**INFORME DE CONTROL CONCURRENTENTE
N° 29117-2023-CG/APP-SCC**

**PROYECTO DE INVERSIÓN “MEJORAMIENTO Y
AMPLIACIÓN DE LOS SISTEMAS DE AGUA POTABLE,
ALCANTARILLADO Y TRATAMIENTO DE LAS AGUAS
RESIDUALES DE LA CIUDAD DE HUARMEY, DISTRITO
DE HUARMEY - PROVINCIA DE HUARMEY –
DEPARTAMENTO DE ANCASH”**

**CULMINACIÓN DE OTROS TRABAJOS DE EQUIPAMIENTO
HIDRÁULICO Y ELÉCTRICO Y AVANCE DE EJECUCIÓN DE LA PUESTA EN
MARCHA**

**PERIODO DE EVALUACIÓN:
DEL 20 DE OCTUBRE DE 2023 AL 06 DE DICIEMBRE DE 2023**

Imagen N° 01 – Tramo típico de las vistas de elevación y en planta del cerco perimétrico vivo y sus elementos que lo componen.

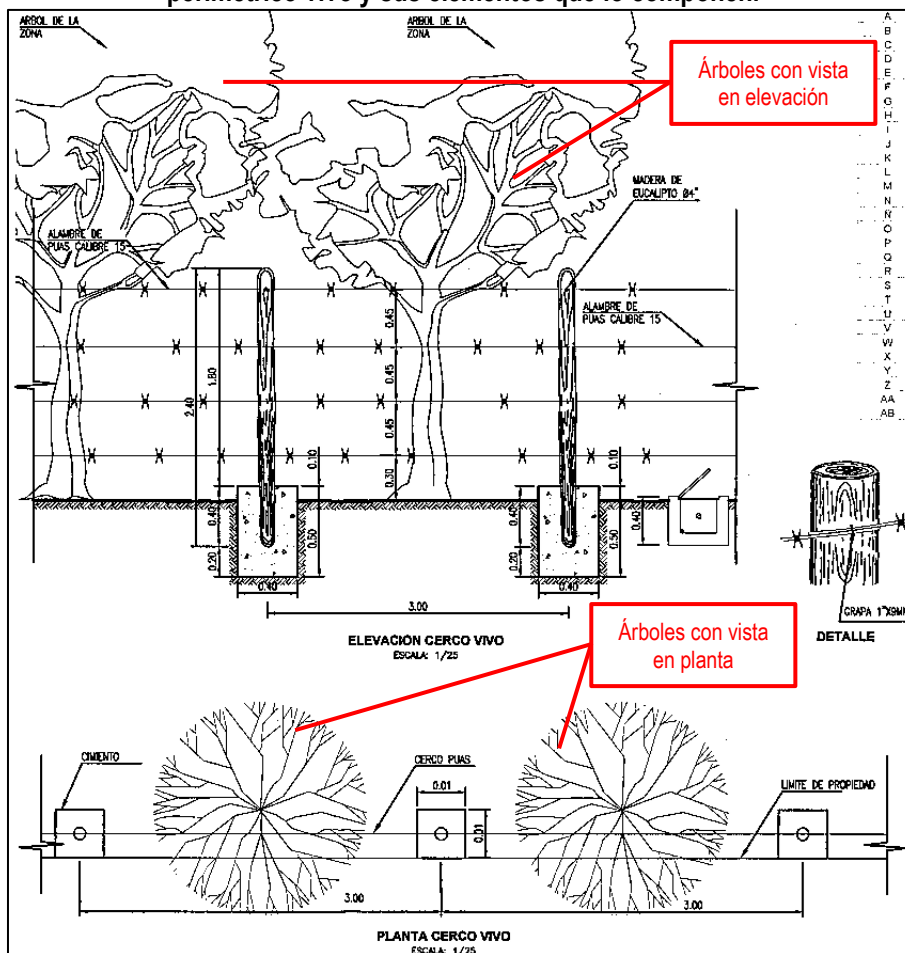
Sin embargo, en la visita de inspección, la Comisión evidenció que no se ha ejecutado trabajo alguno respecto de la partida "01.07.13.05.01 SEMBRÍO DE ÁRBOLES", el mismo que implica el sembrío de árboles (plantas), las cuales se encuentran almacenadas en un

Imagen N° 03 – Detalles de vista en planta y perfil del componente de descarga del emisor de la PTAR.

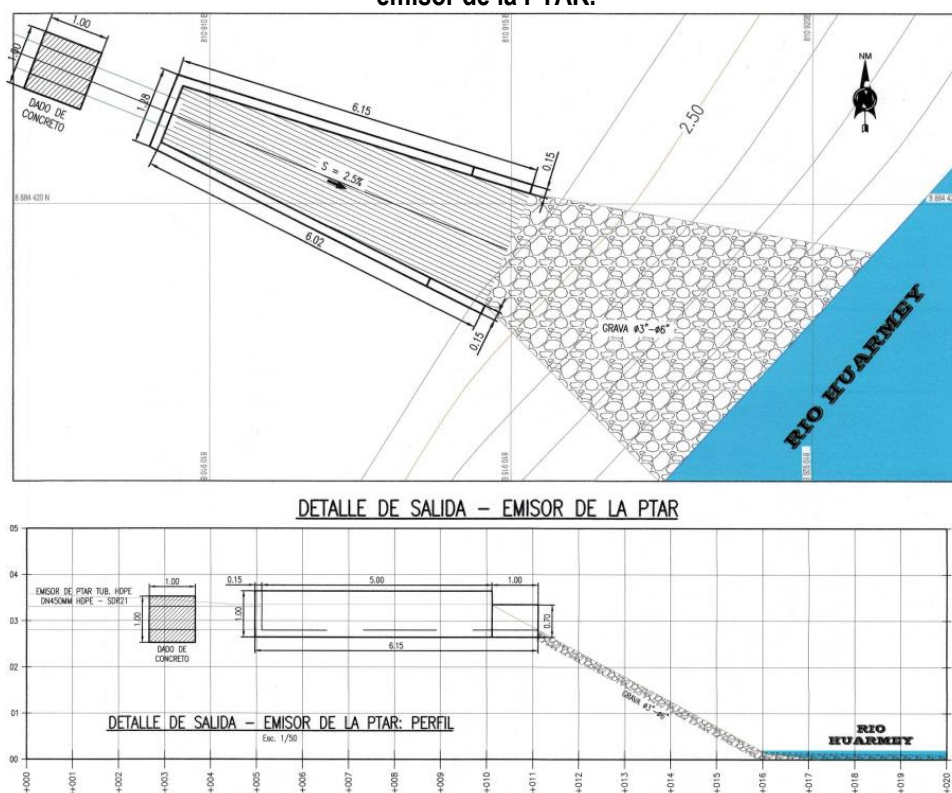
Sin embargo, durante la visita de inspección de obra, la Comisión verificó que la estructura de descarga del emisor de la PTAR tiene longitudes de los muros laterales aproximadas de 2.50 m a 3.00 m y que la tubería llega con inclinación a la estructura de descarga del emisor de la PTAR, es decir, la ejecución de la estructura de descarga del emisor difiere de lo

aprobado en el Expediente Técnico, conforme se puede advertir en la siguiente imagen comparativa:

Imagen N° 04 – Comparativa de la estructura de descarga del emisor de la PTAR en ejecución, según Acta de visita de inspección vs. plano SH-PL-SAL-PTAR-IH-06.

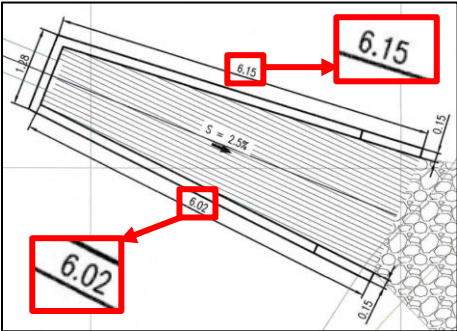
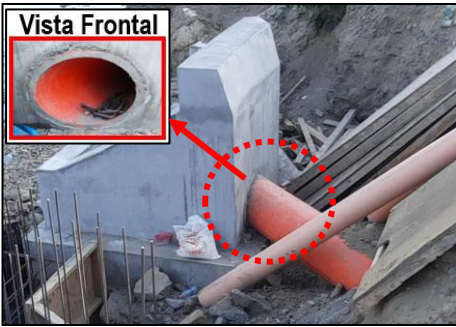
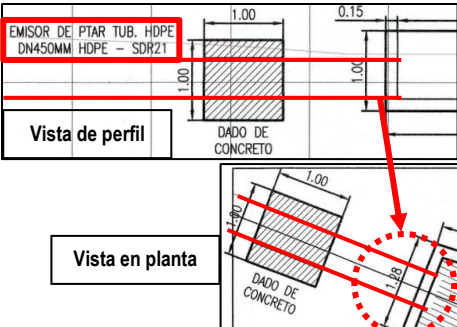
Cabe precisar que, al haberse ejecutado la estructura de descarga del emisor de la PTAR con (i) modificaciones en las dimensiones del canal cónica, como lo es la reducción en su longitud de recorrido que varía entre 2,50m y 3,00 m; y, (ii) al tener una inclinación en la tubería de llegada a la misma; no se contaría con una estructura de descarga con las condiciones requeridas por el Expediente Técnico para lograr tener un vertimiento con flujo uniforme⁵⁵, puesto que para lograr un flujo así, se debe tener en consideración una pendiente, rugosidad y sección transversal constantes para una determinada longitud establecida del canal. Para el presente caso, se diseñó con medidas entre 6,02 m y 6,15 m, esto con la finalidad de que las aguas residuales tratadas, durante el recorrido de la

Imagen N° 05 - Plano de Cortes y detalles de la Tubería de Rebose de la Cisterna de Almacenamiento de Agua Cruda y la Cámara de Rebose

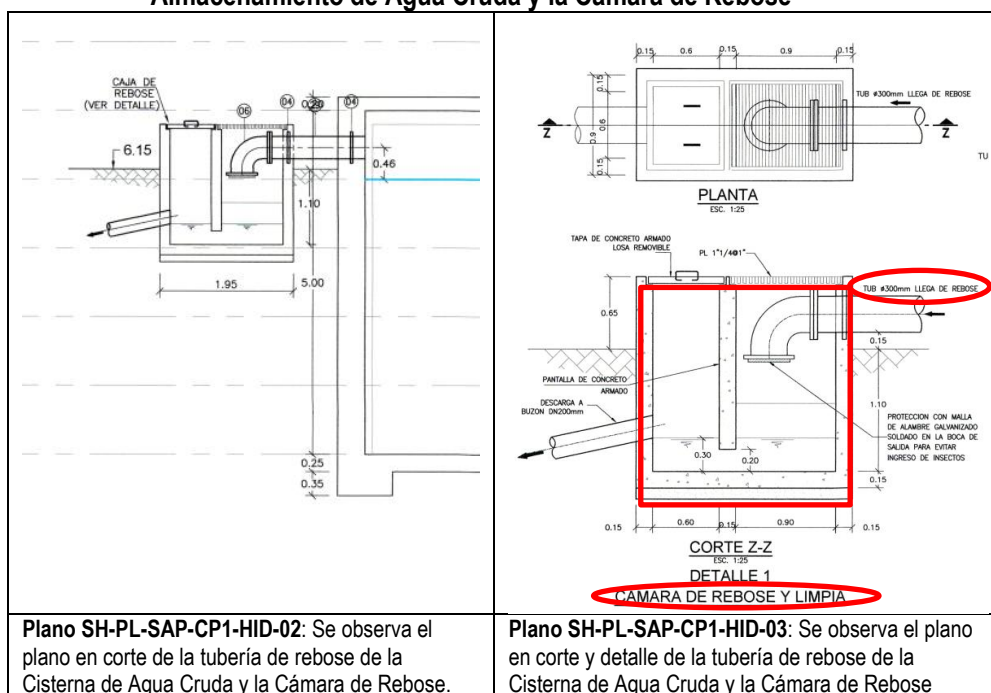
DETALLES”, contenidos en el Expediente Técnico determinan que la Tubería de Rebose se encuentra dentro de la Cámara de Rebose y en la boca de la tubería debe tener soldada la malla de alambre galvanizado; asimismo, la Cámara de Rebose debe contar con la tapa de concreto y la rejilla, tal como se observa a continuación:

Imagen N° 07 – Ducto de ingreso a la cisterna de agua cruda (CP-02 V=2600 m3), no tienen tapa sanitaria y su respectiva tubería de ventilación.

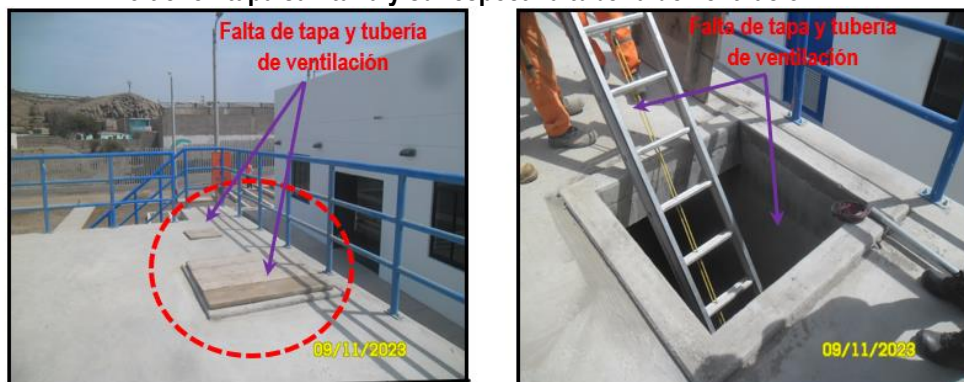
No obstante, en la inspección selectiva a la obra, la Comisión constató que dos (2) ductos⁶⁹ de acceso para el ingreso al interior de la *Cisterna de Almacenamiento de Agua Cruda* ejecutados, no tienen tapa sanitaria ni su tubería de ventilación respectiva, conforme se muestra en la siguiente imagen:

En las vistas fotográficas se muestra la falta de instalación de tapas y tubería de ventilación en los ductos de acceso a la Cisterna de Agua Cruda

Imagen N° 09 - Plano de Cortes y detalles de la Tubería de Rebose de la Cisterna de Agua Tratada y cámara de rebose

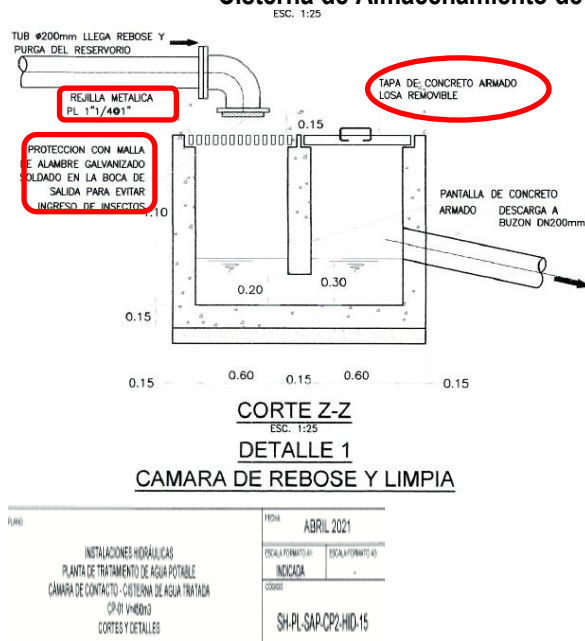
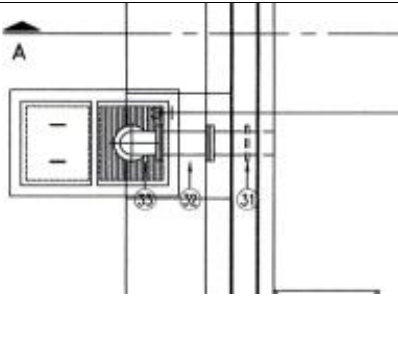
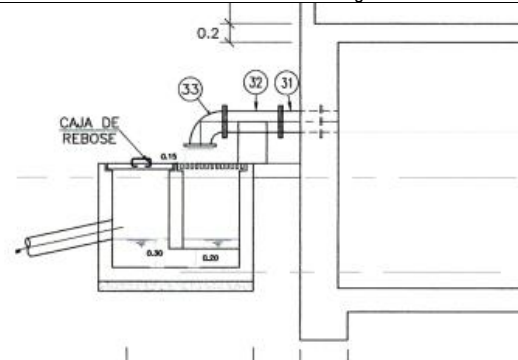
Plano SH-PL-SAP-CP2-HID-13: Se observa el plano en planta de la tubería de rebose de la Cisterna de Agua Tratada y la Cámara de Rebose.	Plano SH-PL-SAP-CP2-HID-14: Plano en corte de la tubería de rebose de la Cisterna de Agua Tratada y la Cámara de Rebose.

Imagen N° 09 - Ductos de acceso para ingreso al interior de la Cisterna de Agua Tratada

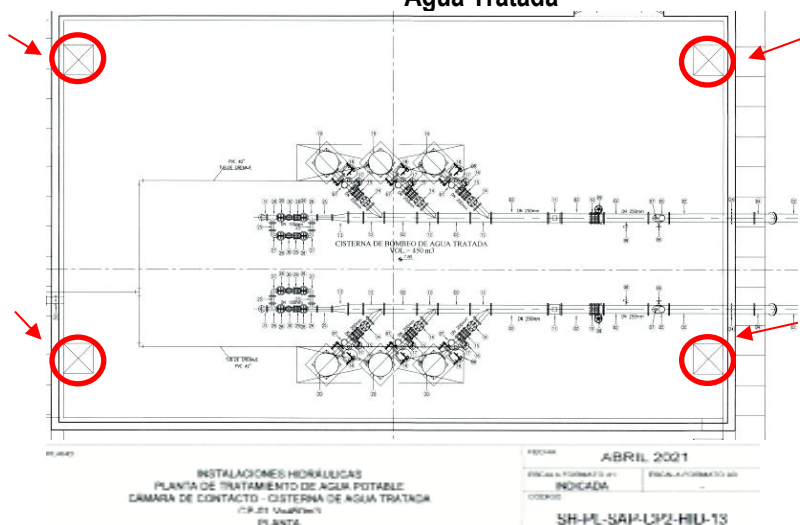
Al respecto, durante la visita de inspección, la Comisión constató que se encuentra pendiente de instalar la tapa de concreto y rejilla en Cámara de Rebose; además, que la boca de la tubería de rebose carece de protección de una malla de alambre galvanizado. Es decir, la ejecución de la estructura del componente de la *Cisterna de Agua Tratada* incumple lo establecido en los Planos del Expediente Técnico aprobado, tal como se muestra en la siguiente imagen:

Imagen N° 15 – Ingreso de cables al poste de concreto armado para alumbrado exterior a través de una caja metálica.

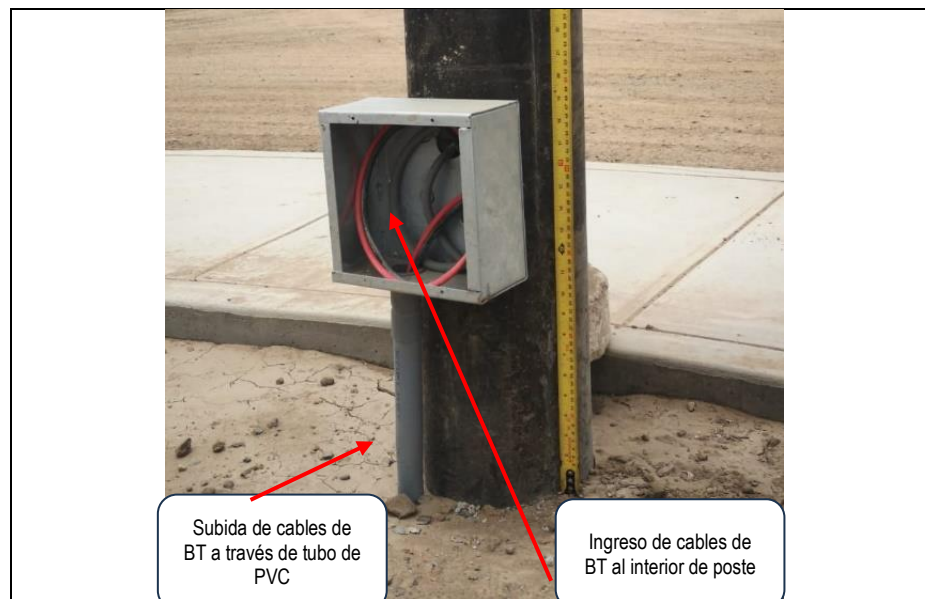
- La presencia de cables de baja tensión del circuito de alumbrado instalados externamente, a través de una tubería de PVC⁷⁸ en dirección a la caja metálica, para su posterior ingreso al interior del poste de concreto a través de un orificio ubicado a la altura de la caja metálica, tal como se observa en la Imagen N° 15 siguiente:

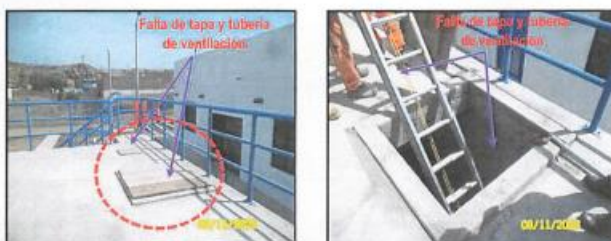
3.2 Se verificó la falta de tapa de concreto y rejilla en la cámara de rebose de la Cisterna de Agua Cruda (CP-02 V=2600 m3), de igual forma se constató la falta de protección a través de una malla de alambre galvanizado en la tubería de rebose, tal como se muestra en las siguientes vistas fotográficas:
